**Staatliches Amt
für Landwirtschaft und Umwelt
Westmecklenburg**

Einwendungsbearbeitung -

Antrag auf Genehmigung gem. § 4 i.V.m. § 10 BImSchG für das Vorhaben „Errichtung und Betrieb von 1 Windkraftanlage“ (WKA Granzin VIII) der Prokon Regenerative Energien eG, Kirchhoffstraße 3, 25524 Itzehoe

Granzin VIII – AZ: StALU WM-51-4704-5711.0. 1.6.2V-76051

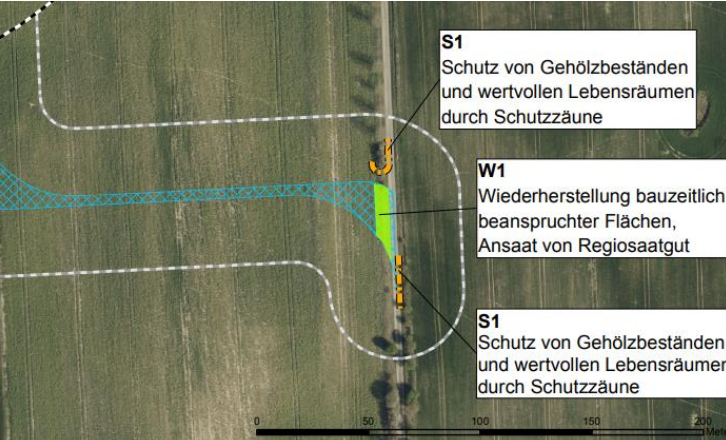
8.6 Seeadler		
8.6.1	2, 3	<i>Seeadler würden fast täglich im und um das Vorhabengebiet gesichtet sowie über den Ablenkungsflächen nordöstlich der Knaakschen Tannen. Belegt wird dies durch Beobachtungsbögen und Fotodokumentationen. Die WEA befände sich in einem Radius von 4.000 m um einen Seeadlerhorst.</i>
Entgegnung Antragstellerin		Der Seeadler hat ein hohes Kollisionsrisiko an WEA. Im 2.000-m-Radius um den Horst ist das Tötungsrisiko signifikant erhöht, sodass dieser einen pauschalen Ausschlussbereich für WEA in Mecklenburg-Vorpommern darstellt. Der Flug zum Nahrungsgewässer erfolgt zumeist geradlinig. Daher sind Flugkorridore mit einer Breite von 1 km vom Horst zu Nahrungsgewässern (> 5 ha) im Prüfbereich von 6.000 m freizuhalten (AAB-WEA, LUNG 2016). Der aus früheren Untersuchungen bereits bekannte Seeadler-Horst wurde im Rahmen der Horstkontrolle 2021 als besetzt eingestuft. Der Horst liegt im Laubwald südlich von Granzin und ist deutlich über 2.000 m vom Planungsgebiet entfernt. Damit bleibt der Ausschlussbereich unberührt.

Nr.	Einwendungsnummer	Einwendungskomplex / Inhalt der Einwendung
		<p>Bedeutende Flugkorridore zu Gewässern > 5 ha befinden sich nicht im Bereich der WEA-Planung. Somit kann gemäß den behördlichen Vorgaben der AAB-WEA (LUNG 2016) ein signifikant erhöhtes Kollisionsrisiko für das ansässige Brutpaar ausgeschlossen werden.</p> <p>Die 2017 durchgeführte Raumnutzungsanalyse für das betreffende Seeadler-Brutpaar legte außerdem den Schluss nahe, das Brutpaar flöge nach Süden und Südosten sowie Südwesten, um dort seine Nahrung eventuell von Grünland-Bereichen oder den weiter entfernt bestehenden Seen zu beziehen. Die Gutachter schließen daher, dass durch die geplante Errichtung und den Betrieb von WEA im Vorhabengebiet kein signifikant erhöhtes Tötungsrisiko ausgeht und somit kein Verbotstatbestand nach § 44 Abs.1 Nr. 1 eintritt.</p>
